改善箇所説明図

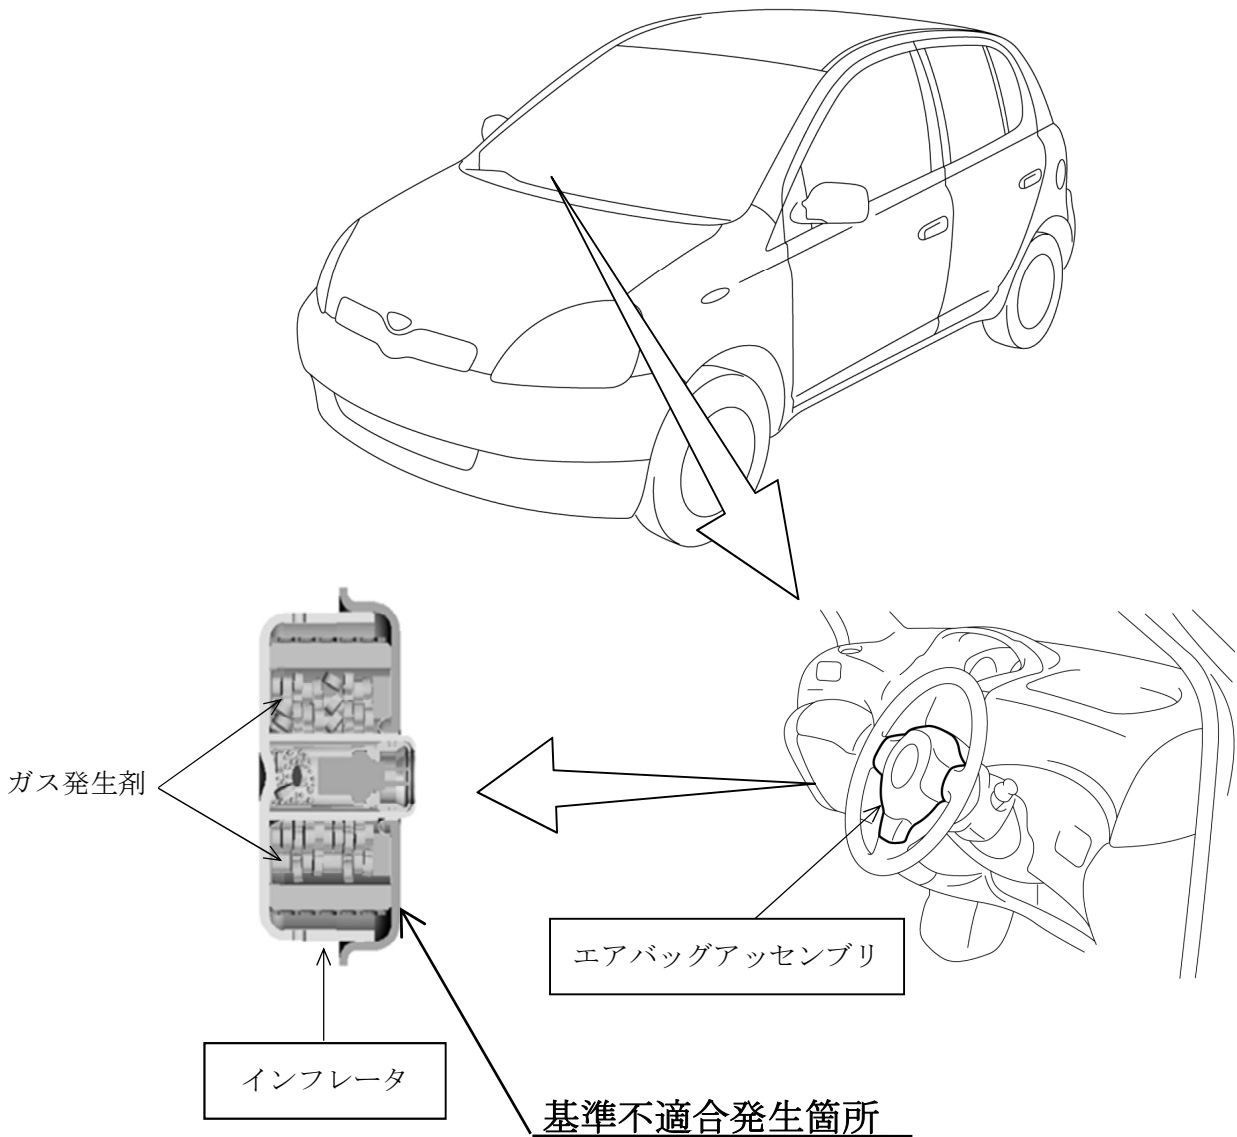
運転者席用エアバッグのインフレーター（膨張装置）において、吸湿防止が不適切なため、ガス発生剤が吸湿することがある。そのため、使用過程でガス発生剤が吸湿や乾燥を繰り返した場合など、エアバッグ作動時に正常に展開しないおそれがある。

注：□ は交換部品を示す。

全車両、予防的措置としてエアバッグインフレーターまたはエアバッグアッセンブリを代替品と交換する。なお、部品が準備でき次第、部品交換を改めて案内する。
